INFORME DE CONTROL ESPECÍFICO  
N° 085-2023-2-0401-SCE

SERVICIO DE CONTROL ESPECÍFICO A HECHOS CON  
PRESUNTA IRREGULARIDAD A LA MUNICIPALIDAD  
PROVINCIAL DE HUÁNUCO

“EJECUCIÓN DE OBRA: INSTALACIÓN DE AGUA  
POTABLE, ALCANTARILLADO Y LETRINAS DEL C.P. DE  
SANTO DOMINGO DE NAUYAN, DISTRITO DE HUÁNUCO,  
PROVINCIA DE HUÁNUCO – HUÁNUCO”

Plano RD-02 "Red de distribución sector I" del expediente técnico Vs Plano PC-01 "Plano clave del proyecto" del adicional y deductivo n.<sup>o</sup> 1 para los beneficiarios n.<sup>os</sup> 22, 23, 24, 25, 27 y 28

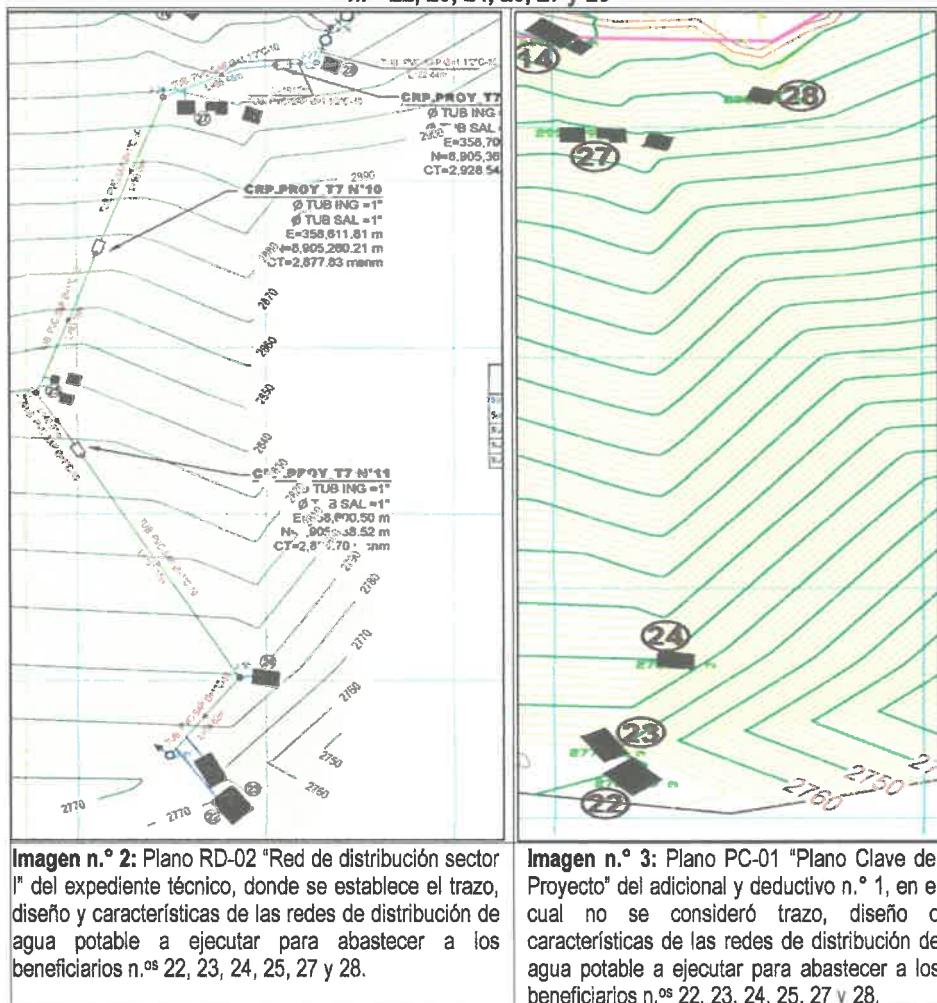
Sobre el particular, según lo establecido en el plano RD-02 "Red de distribución sector I", la mencionada red de distribución de agua potable abastecería al Local comunal (beneficiario 28); señora Juana Figueroedo (beneficiario 27); señor Magno Figueroedo Cámara (beneficiario 25); señor Clever Rojas Arce (beneficiario 24); señor Carlos Pérez (beneficiario 23) y señor Floirán Pérez (beneficiario 22); en ese orden de ejecución.

Ahora bien, el trazo, diseño y características de la red de distribución de agua potable que debió ejecutarse para abastecer a los beneficiarios n.ºs 22, 23, 24, 25, 27 y 28, son aquellas que se encuentran establecidas en el plano RD-02 del expediente técnico de obra, puesto que, en el plano del adicional y deductivo n.º 1, respecto a las redes de distribución de agua potable, no consideró trazo, diseño o características de las tuberías a instalar para abastecer a los beneficiarios n.ºs 22, 23, 24, 25, 27 y 28, debido a que solamente se plasmaron los trazos o tramos a ser modificados, conforme se muestra en las imágenes siguientes:

Plano RD-03 "Red de distribución sector II" del expediente técnico Vs Plano PC-01 "Plano clave del proyecto" del adicional y deductivo n.<sup>o</sup> 1 para el beneficiario n.<sup>o</sup> 57

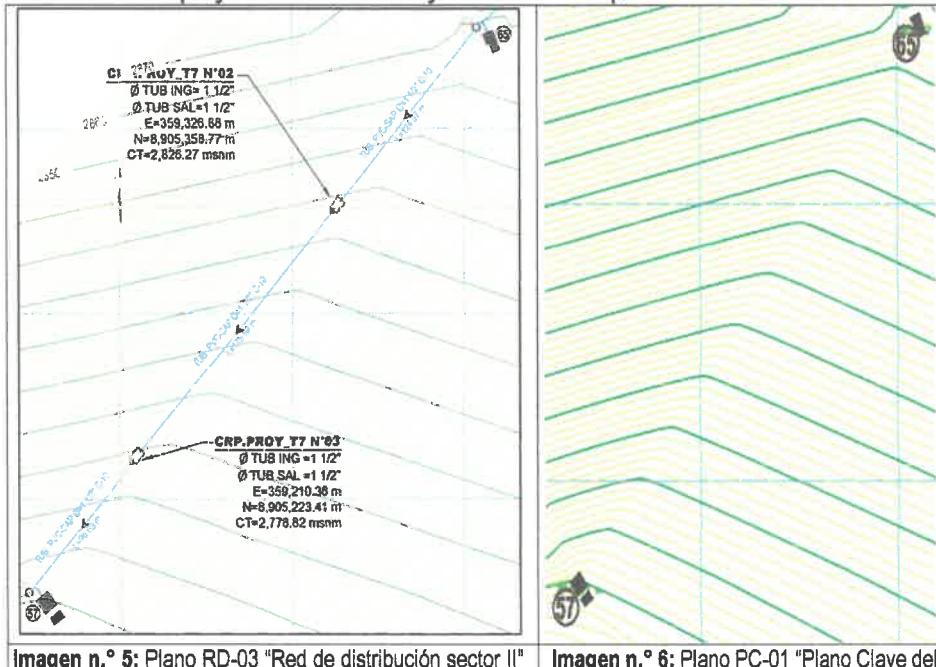
Sobre el particular, según lo dispuesto en el Plano RD-03 "Red de distribución sector II", la mencionada red de distribución de agua potable debió abastecer al beneficiario n.º 65; a continuación, al beneficiario n.º 57, Guillermo Alarcón Rojas; y finalmente al beneficiario n.º 56, Marcelo Salazar García; en ese orden de ejecución.

Cabe señalar que el trazo, diseño y características de la red de distribución de agua potable que debió ejecutarse para abastecer a los beneficiarios n.ºs 56 y 57, son las establecidas en el Plano RD-03 del expediente técnico de obra (apéndice n.º 4), puesto que, en el plano del adicional deductivo vinculante de obra n.º 1 (apéndice n.º 14), respecto a las redes de distribución de agua potable, no consideró el trazo, diseño o características de las tuberías a instalar para abastecer a los beneficiarios n.ºs 56 y 57, debido a que solamente se plasmaron los trazos o tramos a ser modificados, conforme se muestra en las imágenes siguientes:

Plano RD-01 "Red de distribución sector I" del expediente técnico vs. Plano PC-01 "Plano clave del proyecto" del adicional y deductivo n.<sup>o</sup> 1 para el beneficiario n.<sup>o</sup> 11

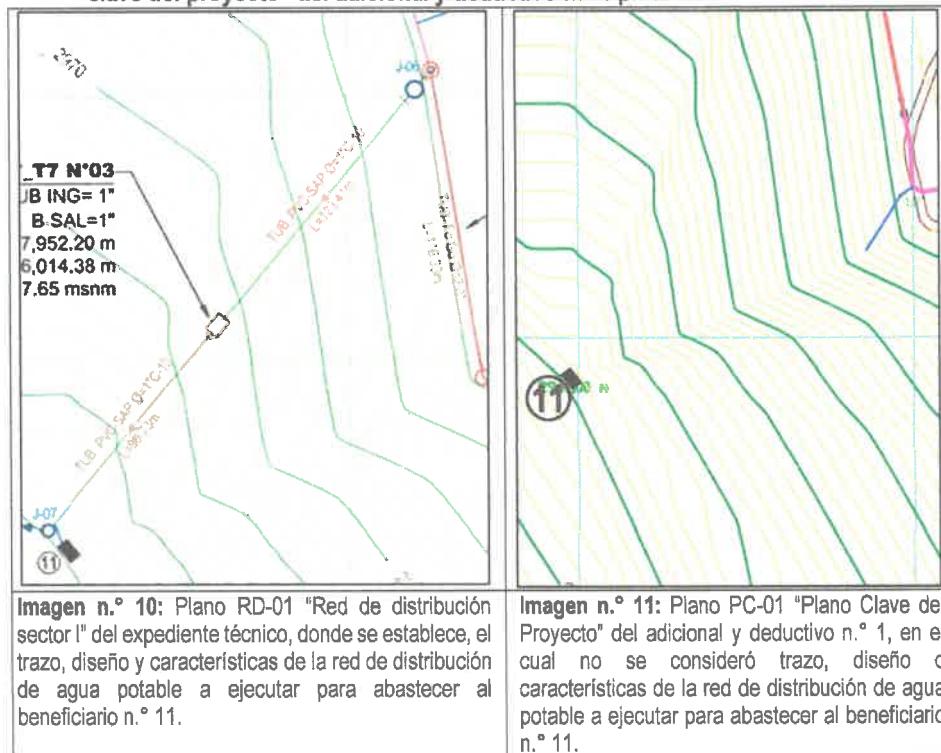
De lo mostrado en las imágenes precedentes, se tiene que el trazo, diseño o características de la tubería a instalar para abastecer a la vivienda del señor Lorenzo Tito Merino (beneficiario n.<sup>o</sup> 11), debió ser ejecutado según lo establecido en el plano RD-01 del expediente técnico de obra, en el que se precisó efectuar la instalación de tubería PVC-SAP Ø = 1" C-10 en una longitud total de 222.14 metros, el cual debió ser instalado a una profundidad de 0.65 metros desde el nivel de la superficie hasta la parte superior del tubo.

Lo antes señalado permite advertir que el Contratista no realizó la instalación de las redes de distribución de agua potable según lo establecido en el plano RD-01 "Red de distribución sector I", puesto que instaló la tubería PVC - SAP Ø 1/2" en todo el tramo hacia la vivienda del señor Lorenzo Tito Merino (beneficiario n.º 11), cuando debió haber colocado tubería PVC - SAP Ø 1", la cual presenta un mayor costo en el mercado, incumpliendo de este modo lo establecido en el plano RD-01. En adición a ello, se ha evidenciado que la instalación de la tubería fue realizada a una profundidad de 0.60 metros cuando debió ser a 0.65 metros, según se evidencia en la vista fotográfica siguiente:

Plano RD-01 "Red de distribución sector I" del expediente técnico vs. Plano PC-01 "Plano clave del proyecto" del adicional y deductivo n.º 1 para el beneficiario n.º 26

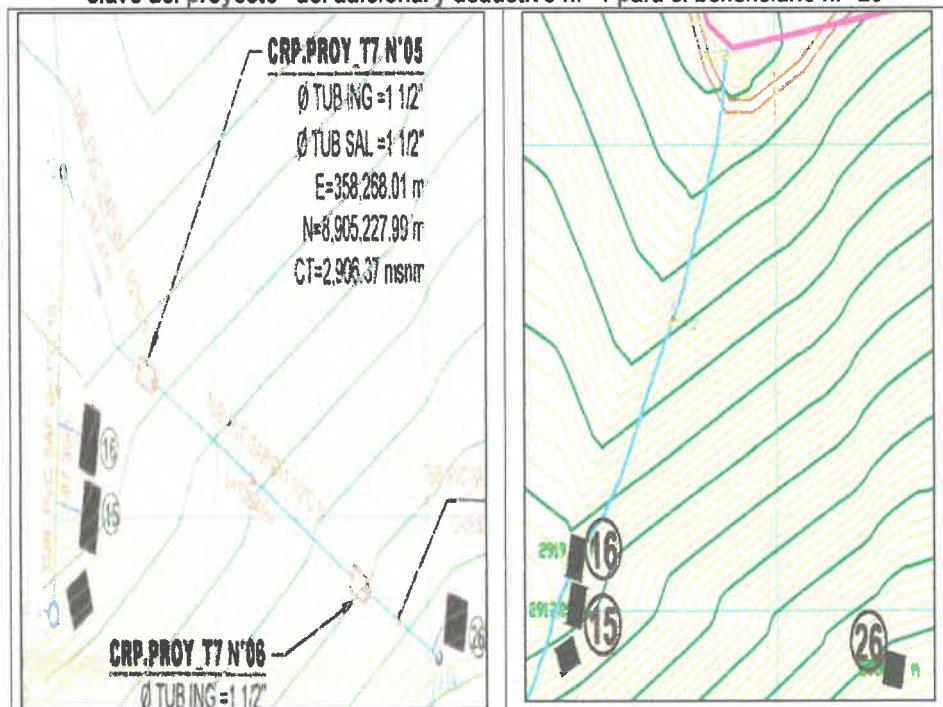
Al respecto, se ha verificado que el trazo, diseño o características de la tubería a instalar para abastecer a la vivienda del señor Fredy Castro Pérez (beneficiario n.º 26) debió ser ejecutado según lo establecido en el plano RD-02 del expediente técnico de obra, correspondiendo la instalación de tubería PVC-SAP Ø = 1 1/2" C-10 dentro de dicho tramo.

Sobre el particular, se ha identificado que el Contratista no realizó la instalación de las redes de distribución de agua potable según lo establecido en el plano RD-02 "Red de distribución sector I", puesto que, instaló manguera de polietileno Ø 1/2" en el tramo hacia la vivienda del señor Fredy Castro Pérez (beneficiario n.º 26), con lo cual, se puso en riesgo la salud de los beneficiarios al no estar diseñado el material empleado para cumplir la función de red de distribución de un sistema de agua potable, la cual además presenta un menor costo en el mercado, incumpliendo de este modo las características técnicas establecidas en el expediente técnico para la ejecución de la red de distribución de agua potable, como se evidencia en las vistas fotográficas siguientes:

Plano RD-02 "Red de distribución sector I" del expediente técnico vs. Plano PC-01 "Plano clave del proyecto" del adicional y deductivo n.º 1 para los beneficiarios n.ºs 27 y 28

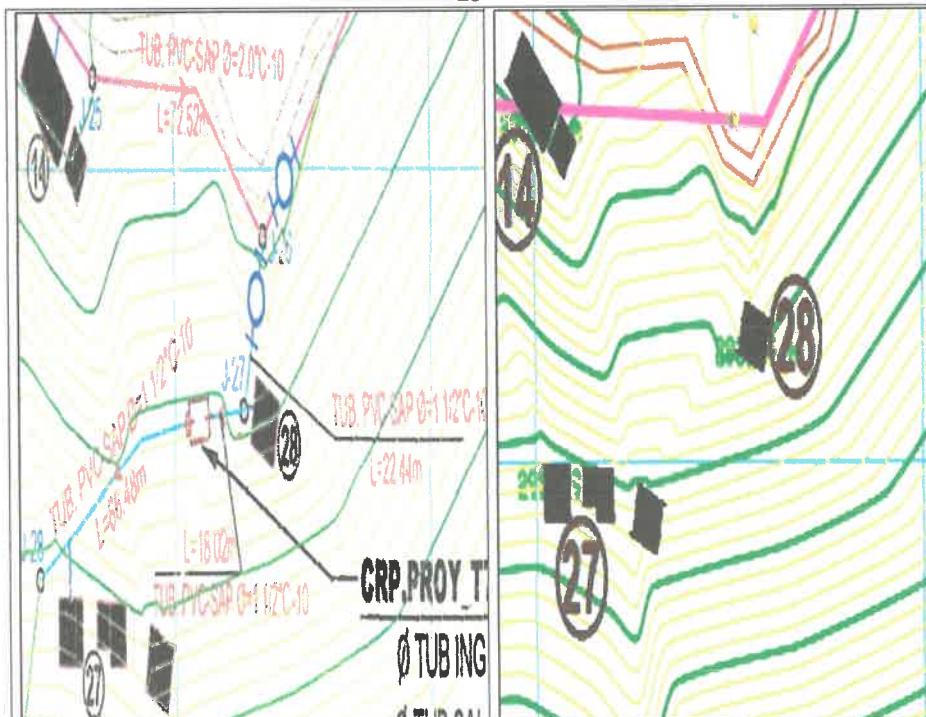
Al respecto, se ha verificado que el trazo, diseño o características de la tubería a instalar para abastecer a los beneficiarios n.<sup>os</sup> 27 (Juana Figueredo) y 28 (Local Comunal), debieron ser ejecutadas según lo establecido en el plano RD-02 del expediente técnico de obra, correspondiendo la instalación de tubería PVC - SAP Ø 1 1/2" al Local comunal (beneficiario n.<sup>o</sup> 28) y a la señora Juana Figueredo (beneficiario n.<sup>o</sup> 27), en ese orden de ejecución; y debieron ser instalados a una profundidad de 0.65 metros desde el nivel de la superficie hasta la parte superior del tubo.

Sobre el particular, se ha identificado que el Contratista no realizó la instalación de las redes de distribución de agua potable, según lo establecido en el plano RD-02 "Red de distribución sector I", puesto que tanto para el beneficiario n.<sup>o</sup> 28 (Local comunal) como para la beneficiaria n.<sup>o</sup> 27 (Juana Figueredo), se instaló tubería PVC-SAP Ø 1" a 0.40 metros de profundidad; según se evidencia en las vistas fotográficas siguientes:

Plano RD-02 "Red de distribución sector I" del expediente técnico vs. Plano PC-01 "Plano clave del proyecto" del adicional y deductivo n.<sup>o</sup> 1 para el beneficiario n.<sup>o</sup> 30

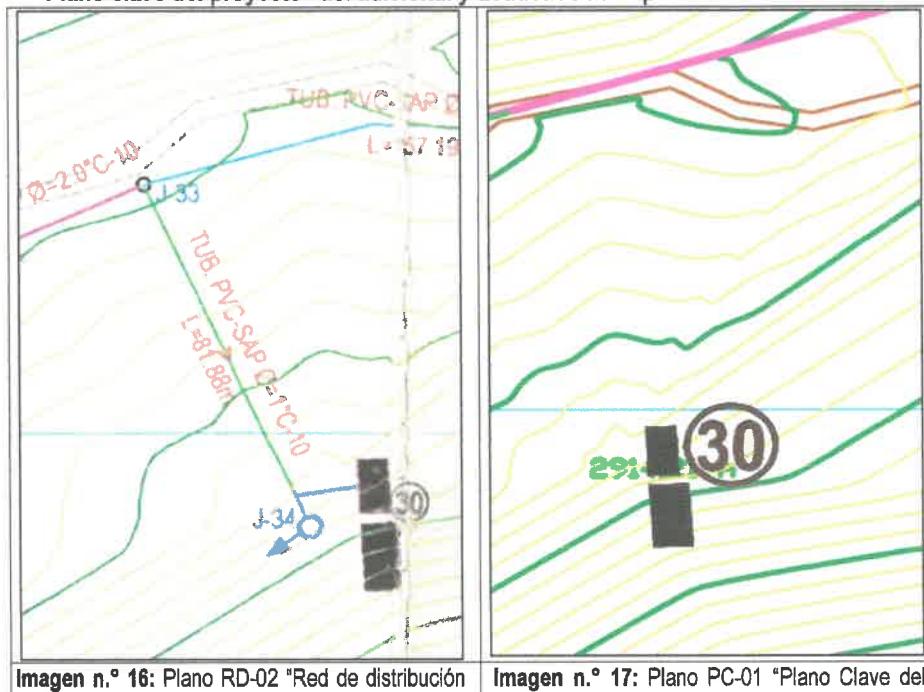
Al respecto, se ha verificado que el trazo, diseño o características de la tubería a instalar para abastecer a la vivienda del señor Jesús Díaz Figueredo (beneficiario n.<sup>o</sup> 30) debió ser ejecutada según lo establecido en el Plano RD-02 del expediente técnico de obra, correspondiendo la instalación de tubería PVC – SAP Ø 1" dentro de dicho tramo.

Sobre el particular, se ha identificado que el Contratista no realizó la instalación de las redes de distribución de agua potable, según lo establecido en el plano RD-02 "Red de distribución sector I", puesto que se instaló la tubería PVC - SAP 1/2" en el tramo hacia la vivienda del señor Jesús Díaz Figueredo (beneficiario n.<sup>o</sup> 30), la cual presenta un menor costo en el mercado, incumpliendo de este modo lo establecido en el plano RD-02, según se evidencia en la vista fotográfica siguiente:

Imagen n.º 18  
Detalle elevación frontal de lavadero domiciliario

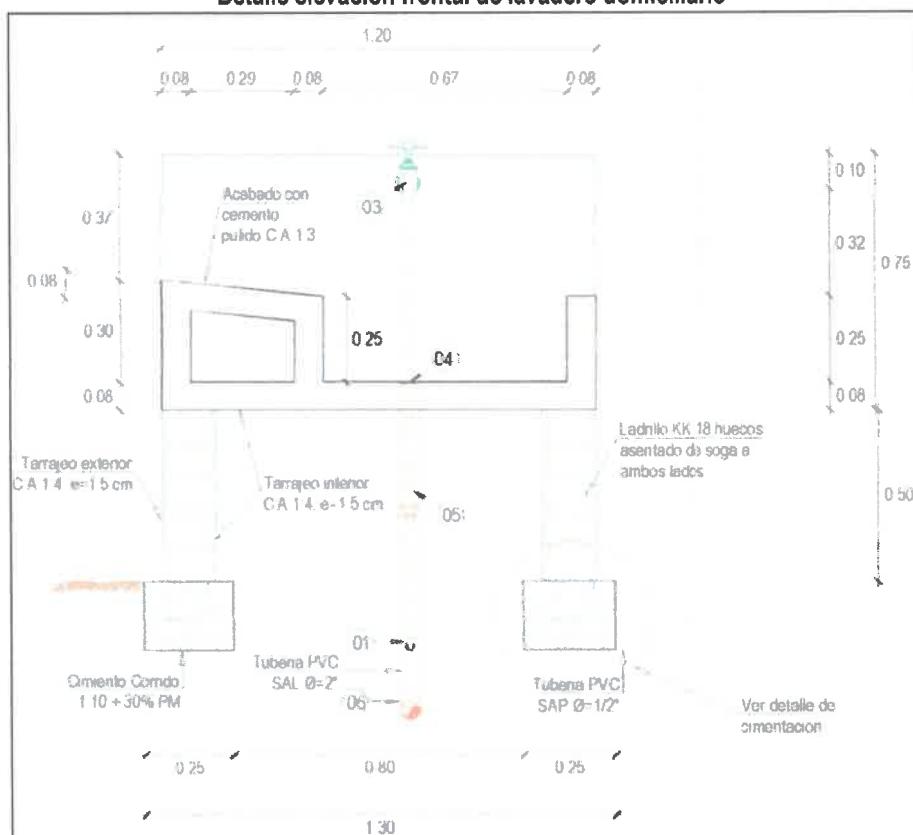
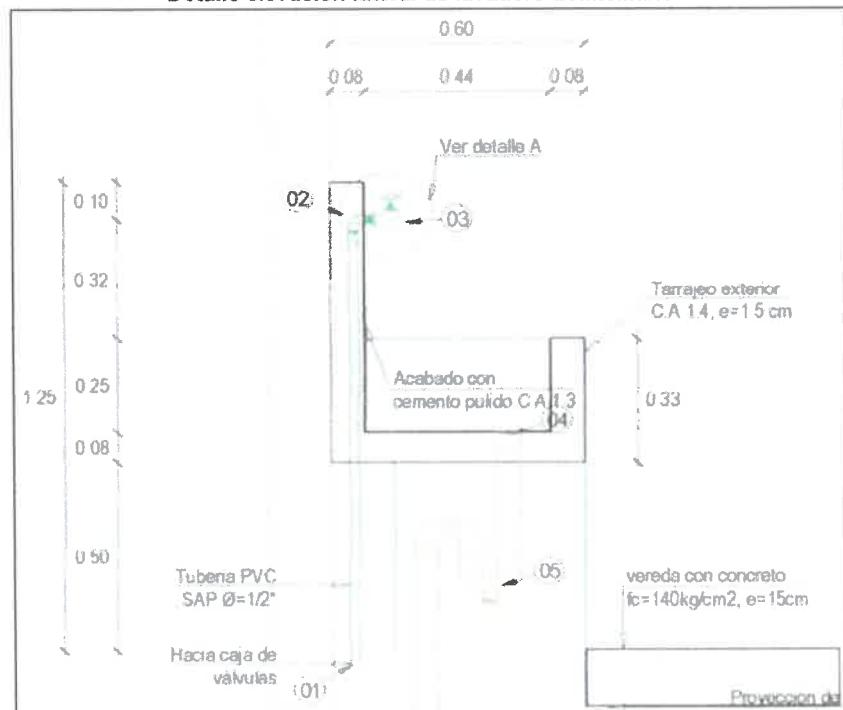
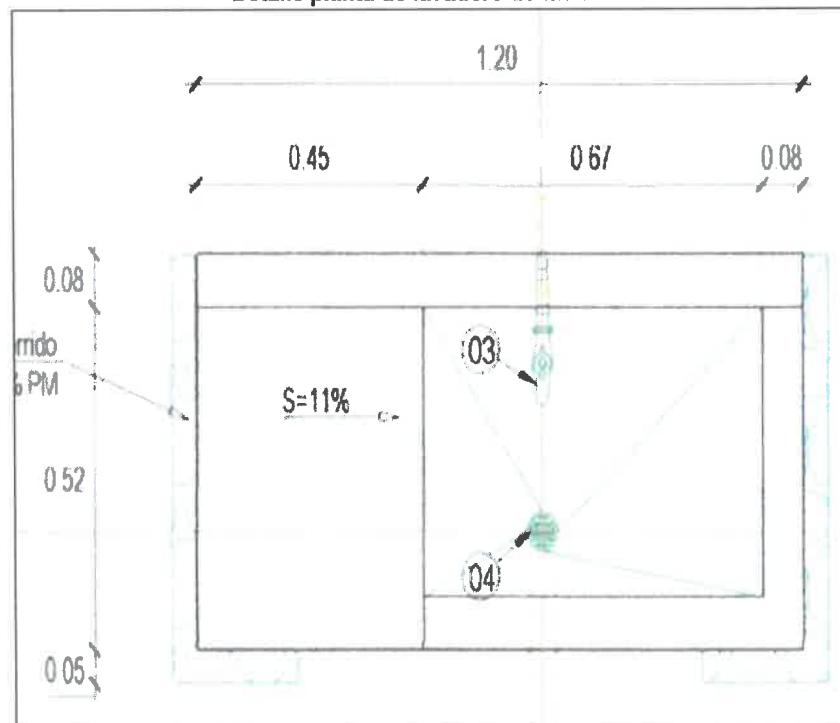
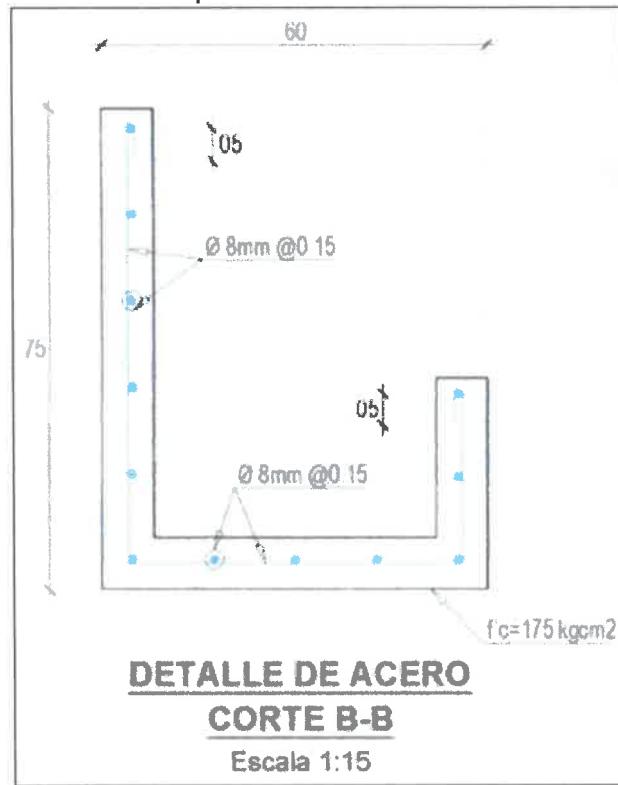
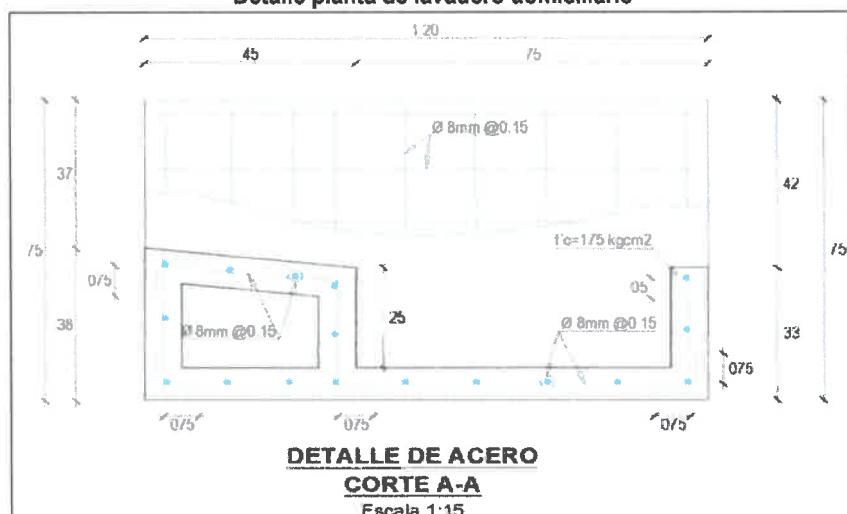
De las imágenes precedentes, se evidencia que las paredes ubicadas alrededor de los lavaderos debieron ser construidas con un espesor de 0.08 m, es decir, de ocho (8) centímetros, asimismo, la pared de la parte posterior debió ser construida con concreto reforzado también con espesor de ocho (8) centímetros, según se muestra a continuación:

En ese sentido, se advierte que los lavaderos instalados no cumplen con las medidas y características establecidas en el plano LD-01 "Instalaciones sanitarias lavadero domiciliario", lo cual se evidencia en las vistas fotográficas siguientes:

Imagen n.º 23  
 Detalle de caja de válvula de paso

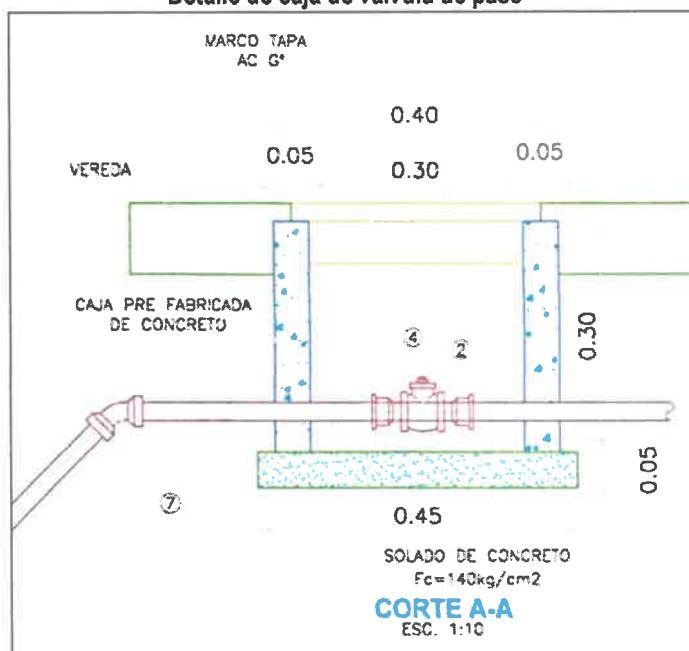
De las vistas fotográficas, se ha verificado que no se instalaron los marcos y tapas de acero galvanizado que estableció el plano DCD-01 "Detalle de conexiones domiciliarias", puesto que se colocó tapas de concreto prefabricado en todas las Unidades Básicas de Saneamiento, incumpliendo de este modo lo establecido en el plano DCD-01 del expediente técnico de obra, que forma parte de los documentos contractuales.

Como se puede advertir, en un contrato bajo el sistema a suma alzada prevalece la información señalada en los planos sobre la consignada en cualquier otro documento, por lo cual, para el presente caso los marcos y tapas de las cajas prefabricadas que debieron instalarse, debió ser de acero galvanizado, no obstante, como ya se mencionó, se colocaron tapas de concreto pero sin marco, fuera de las veredas de las UBS, incumpliendo de este modo lo establecido en el plano DCD-01 "Detalle de conexiones domiciliarias" que forma parte del expediente técnico.

**Imagen n.º 24**  
**Detalle de planta de cámara rompe presión tipo 7**

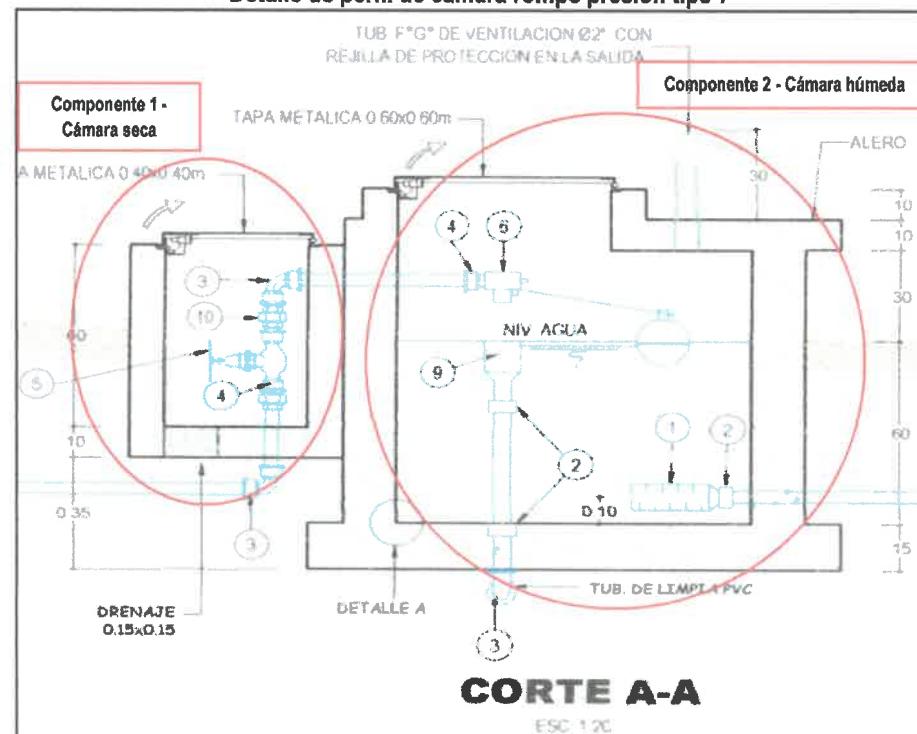
Como se evidencia de las imágenes anteriores, el plano CRP-01 "Arquitectura y Estructura Cámara Rompe Presión-T7" detalló todas las dimensiones a considerar para la construcción de las cámaras rompe presión, la cual comprende la ejecución de dos (2) componentes (Ver imagen n.º 25), siendo que respecto al componente 2 contempló la medida de 1.50 x 1.10 mt., así como, una (1) tapa metálica de 0.60 x 0.60 mt.
